INFORMACIÓN DE SERVICIO

Indicaciones para el montaje de los LuK RepSet® 621 3027 09/33/34, 621 3045 09/33 y 621 3050 09/33

Fabricante: Opel, Vauxhall

Modelos: Astra G/H, Combo, Corsa C, Meriva, Signum, Vectra C, Zafira B

Figura 1: Nº OE 90536140 / 616169 sin ahondamiento del contorno, profundidad del volante motor 19 mm

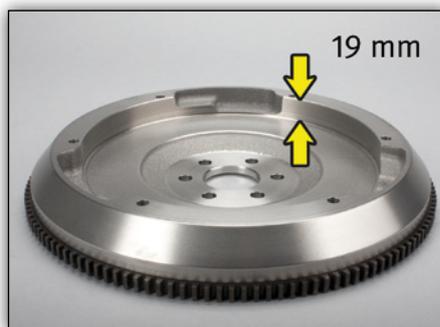
Por ello, desde mayo de 2007, los fabricantes de vehículos integran de serie un embrague y un volante motor modificados. La profundidad del volante motor se cambió de 19 a 21,6 mm.

En las figuras 1 y 2 se muestran las características distintivas de cada volante motor.

Figura 2: Nº OE 93186460 / 5616016 con ahondamiento del contorno, profundidad del volante motor 21,6 mm

Nº OE de volante motor	LuK RepSet®
90536140/616169 sin marca de color, profundidad del volante motor 19 mm	621 3027 09 621 3027 33 621 3027 34
93186460/5616016 con marca de color, profundidad del volante motor 21,6 mm	621 3045 09 621 3045 33 621 3050 09 621 3050 33

Figura 3: marca en la caja de cambios

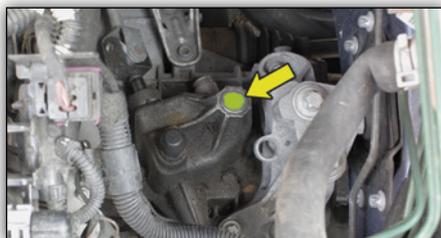
Asimismo, a través de una campaña del fabricante se reequipó estas piezas a los vehículos con que presentaban los mismos defectos y se identificó el cambio con un punto verde en la caja de cambios (véase Fig. 3).
